Dines Jørgensen & Co.
Klokkergården
Trafiksikkerhedsrevision – trin 3

7. april 2016
BRJ/jvl

Projekterende Dines Jørgensen & Co. har på vegne af bygherren Sorø Kommune anmodet firmaet Via Trafik om at foretage en trafiksikkerhedsrevision af et foreliggende projekt.

Trafiksikkerhedsrevisionen er gennemført på trin 3 (Detailprojekt) efter de principper og retningslinier, som er beskrevet i Vejdirektoratets håndbog *Trafiksikkerhed – Trafiksikkerhedsrevision* fra december 2009. Revisionen omfatter en kvalitetsmæssig granskning af alle forhold i projektet der vedrører trafiksikkerhed. Granskningen omfatter ikke andre projektmæssige forhold og bindinger, som f. eks. økonomi, interessentaftaler, æstetik, etc.

Figur 1: Placering af dobbeltrettet fællessti i vestlig vejside.

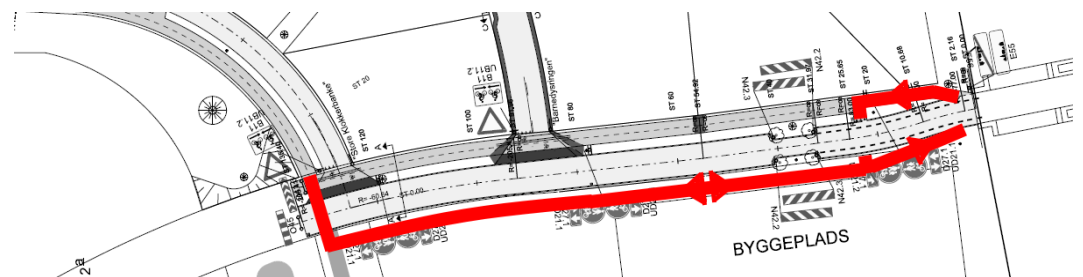
2.1.1 Problem – Dobbeltrettet fællessti

Dobbeltrettede stier med cykeltrafik giver erfaringsmæssigt dårligere trafiksikkerhed end enkeltrettede stier. Især på strækninger med overkørsler og sidevejtstilslutninger, skal det nøje overvejes om der ikke kan etableres alternative løsninger.

Der etableres fortov og cykelsti i hver vejside. Alternativt kan der etableres delt sti i hver vejside.

Såfremt løsningen med dobbeltrettet fællessti bevares er det vurderet at den er bedre placeret i den vestlige vejside på stamvejen, hvor den ikke er i konflikt med sidevejtstilslutninger.

Hvis grunden vest for stamvejen også skal udbygges, med sidevejtstilslutninger og overkørsler, bør der etableres enkeltrettede stier i hver vejside.

Projekterendes svar: Lokalplanen fastlægger stiens placering.

Revisors svar: Revisor anbefaler at rammerne fra lokalplanen drøftes med kommunen med henblik på dispensation. Der bør være enkeltrettede stier i hver vejside.

Figur 4: Krydsning for lette trafikanter.

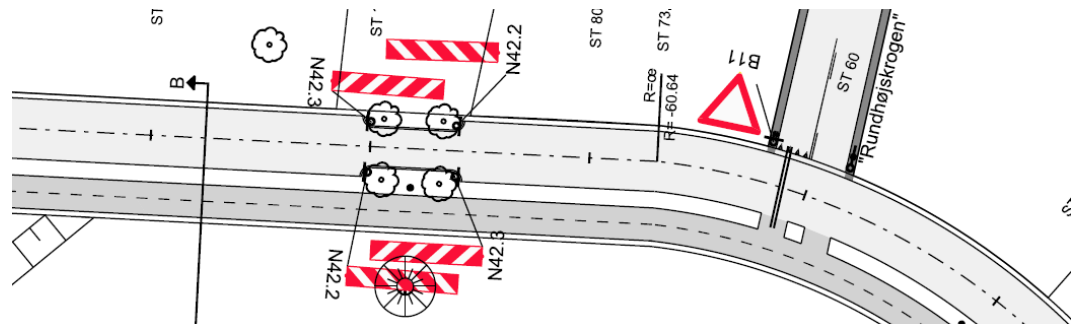
2.2.1 Problem – Oversigt ved sydlig indsnævring/krydsning

Umiddelbart nord for byzonetavlerne stopper den dobbeltrettede fællessti, og cyklister, som skal mod højre (syd) i nedenstående figur skal krydse vejen. Lige nord for denne krydsning indsnævres vejen til ét spor, ved en indsnævring udført som sideheller med træer i. Træerne kan hindre oversigten til krydsningspunktet for bilister kørende mod højre i nedenstående figur. Dette kan medføre risiko for kollisioner.

Træerne fjernes fra sidehellerne. Hvis træerne ønskes bevaret, skal indsnævring/sideheller være placeret således, at der som minimum kan opnås stopsigt til krydsningen.

Projekterendes svar: Det er ikke muligt at ændre placering af indsnævring eller dobbeltrettet cykelsti, så der kan opnås stopsigt.

De to østlige træer forslås fjernet.

Revisors svar: OK

Figur 5: Træer i sideheller hindrer oversigt til krydsende lette trafikanter.

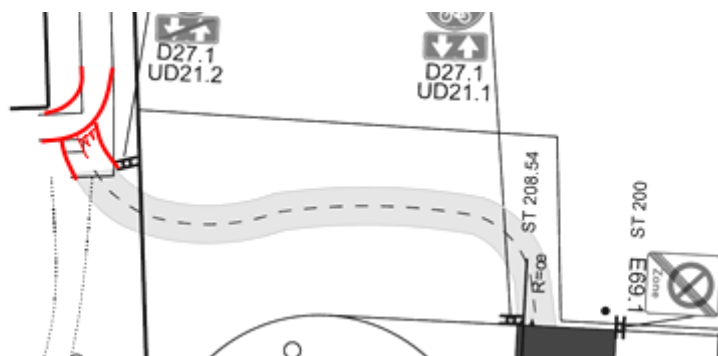
Problem – Oversigt ved nordlig indsnævring

Lige nord for Rundhøjskrogen indsnævres vejen til ét spor, ved en indsnævring udført som sideheller med træer i. Træerne kan hindre oversigten til cyklister eller fodgængere som skal krydse vejen for at komme fra den dobbeltrettede sti til Rundhøjskrogen. Dette kan medføre risiko for kollisioner.

Træerne fjernes fra sidehellerne. Hvis træerne ønskes bevaret, skal indsnævring/sideheller være placeret således at der som minimum kan opnås stopsigt til krydsning.

Projekterendes svar: Hastighedsbegrænsning ændres til 40 km/t. Dermed opnås stopsigt.

Revisors svar: OK

Figur 6: Kobling til anden sti.

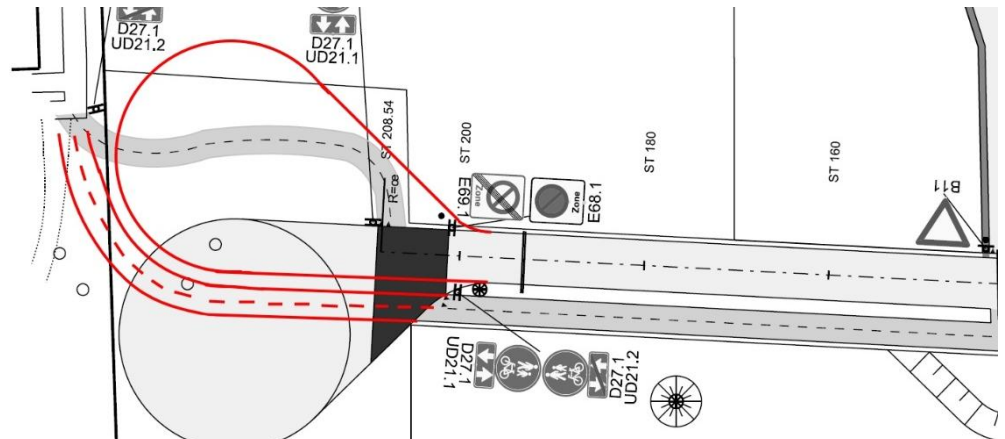
Problem – Uklar afslutning af dobbeltrettet sti.

Mod nord sluttes den dobbeltrettede sti til en eksisterende sti. Det er svært at tyde vigepligtsforholdene.

Der skabes tydeligere vigepligtsforhold. Dette kan fx være en løsning som vist nedenfor.

Projekterendes svar: Vigepligtsforhold tydeliggøres med hjattænder.

Revisors svar: OK

Figur 7: Forslag til udformning af sti og vendeplads.

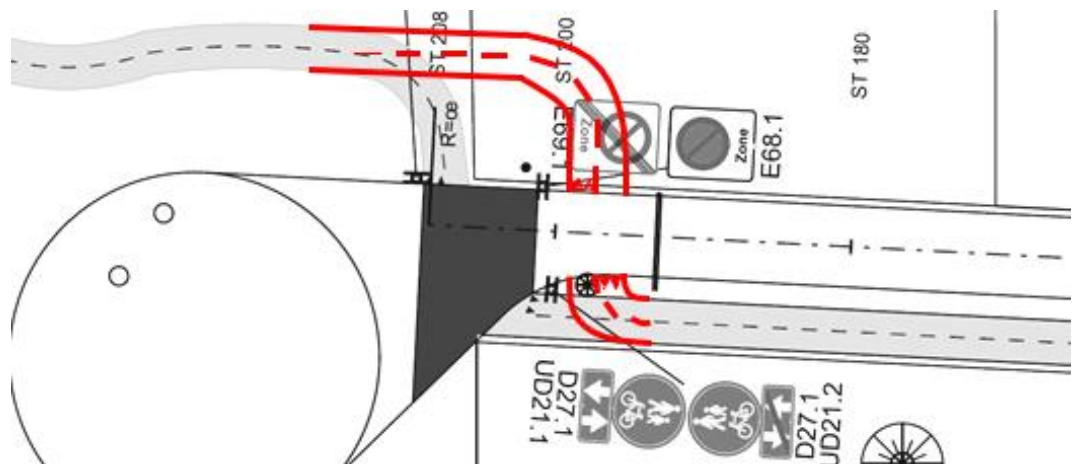
Problem – Stikrydsning ved vendeplads

Der er placeret en krydsning ved vendepladsen. Især cyklister cyklende mod venstre (nord) i nedenstående figur har et skævt forløb gennem krydset, med dårlig oversigt til bagfrakommende bilister. Deres forløb gennem krydset muliggør samtidig forholdsvis høje hastigheder, hvilket i kombination med de dårlige oversigtsmuligheder kan føre til sammenstød mellem cyklister og bilister.

Den dobbeltrettede fællessti bør føres på ydersiden af vendepladsen, således at krydsningen undgås, se nedstenstående figur.

Projekterendes svar: Planforholdene gør det ikke muligt at etablere stien som foreslået.

Revisors svar: Revisor anbefaler at rammerne fra lokalplanen drøftes med kommunen med henblik på dispensation.

Figur 8: Forslag til udformning af sti og vendeplads.

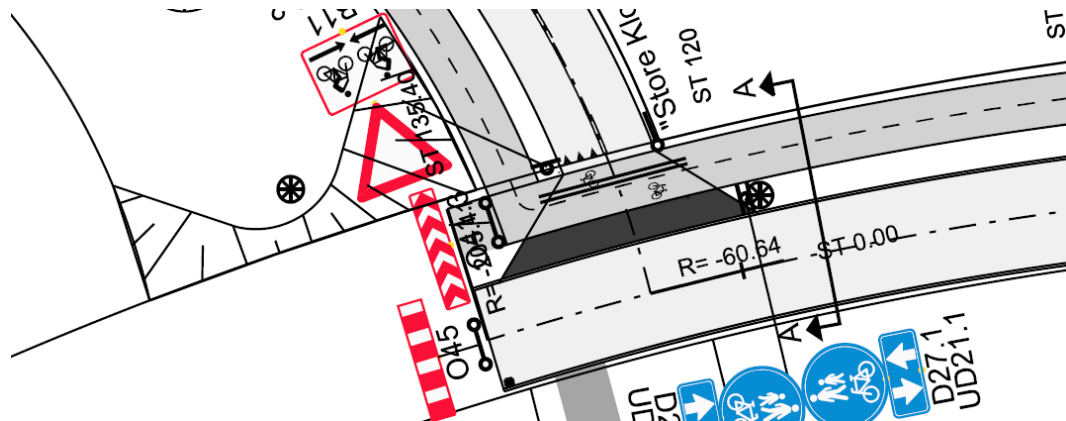
Hvis ikke den ovenfor nævnte løsning indarbejdes, bør krydsningen placeres inden selve vendepladsen. Krydsningen udformes så cyklister fra højre (syd) har mulighed for at blive retvendt mod kørebanelen inden deres krydsning se nedenstående figur. Stien bør tilsluttes vinkelret på kørebanelen.

Figur 9: Kryds mellem stamvej og fordelingsvej.

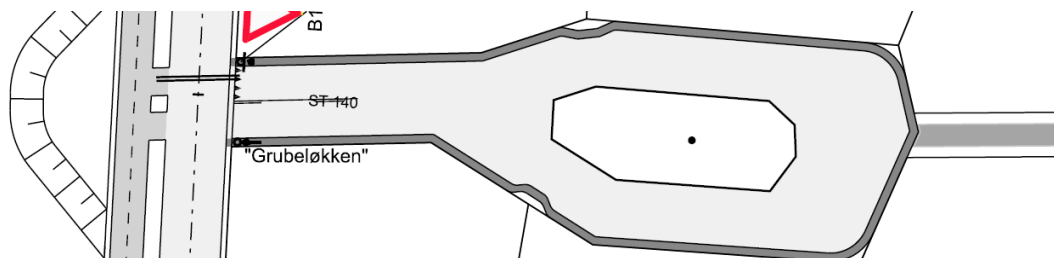
Problem - Kryds mellem stamvej og fordelingsvej

Bilister som kommer kørende fra fordelingsvejen og skal svinge ud på stamvejen, har dårlig oversigt til bagfrakommende cyklister, som de har vigepligt over for. Samtidig har de dårlig oversigt ud mod stamvejen, som nævnt i pkt. 0, hvilket samlet set giver rigtig dårlig mulighed for bilister for at orientere sig. Dette kan medføre, at bilisterne overser en anden trafikant ved udkørsel fra sidevejen.

Et andet problem ved den pågældende lokalitet, er at cykelstien slår et 90 graders knæk. Dette kan medføre, at cyklen skrider ud gennem svinget eller helt overser svinget, især når det er mørkt.

Den dobbeltrettede fællessti føres over på den modsatte side af vejen. Hermed undgås krydsning mellem stamvej og fællessti. Hvis projekterede løsning bevares bør der også udføres baggrundsafmærkning i den anden retning.

Projekterendes svar: Der udføres midlertidig baggrundsafmærkning Q41,2 indtil næste etape byggemodnes.

Revisors svar: OK. Revisor gør opmærksom på at der stadig er problematik i forhold til dårlig oversigt samt meget skarpt knæk.

Figur 11: Uklar vigepligt ved boligveje.

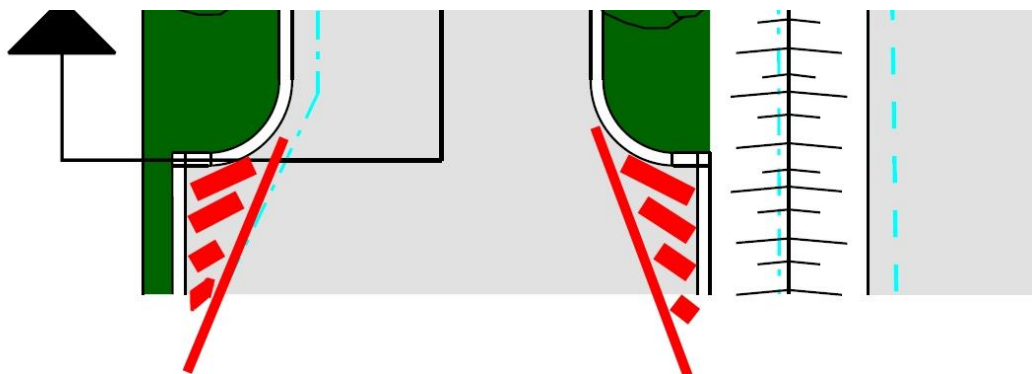
Problem - Uklare vigepligtsforhold på boligveje

På de små lokalveje er der uklare vigepligtsforhold. Generelt set gælder højrevigepligten, men de skæve vinkler medfører stadig en usikkerhed i forhold til, hvem som skal holde tilbage for hvem. Desuden er det svært at få øje på hinanden.

Vigepligt tydeliggøres ved hjaltænder. Der bør udføres mere regulære kryds, uden skæve vinkler.

Projekterendes svar: Boligvejene kan gøres ensrettede eller der kan tilføjes hjaltænder, for at tydeliggøre vigepligtsforhold. Vi mener dog ikke, at dette vil være nødvendigt, da det er få trafikanter, som kommer til at benytte vejen.

Revisors svar: OK

Figur 12: Spærreflader før indsnævring.

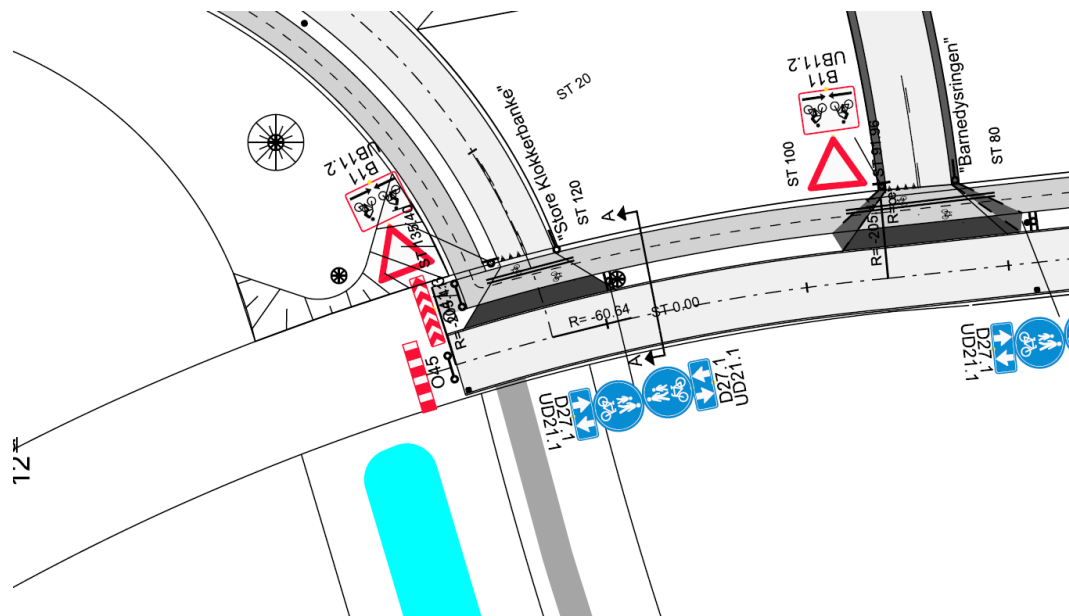
Bemærkning - Indsnævninger

Der bør etableres spærreflader op mod indsnævninger for at tydeliggøre det ændrede vejforløb, som vist i nedenstående figur:

Projekterendes svar: Der tilføjes spærreflader.

Revisors svar: OK

Figur 13: Evt. forlængelse af stamvej og fordelingsvej.

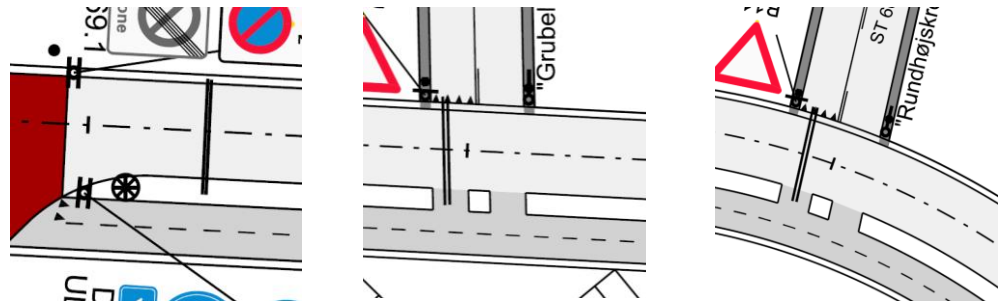
Bemærkning – 4 benet vigepligtskryds

Af tegningerne kunne det tyde på, at både stamvejen og fordelingsvejen påtænkes forlænget på den anden side af krydset. Hvis krydsbenene placeres som antydnet i nedenstående figur, vil det medføre et 4-benet vigepligtsreguleret kryds, hvilket ikke kan anbefales af hensyn til trafiksikkerhed.

Såfremt vejene påtænkes videreført på modsatte side af krydset, bør krydset udformes som forsatte t-kryds.

Projekterendes svar: Ikke muligt at ændre kryds, jf. lokalplan.

Revisors svar: OK
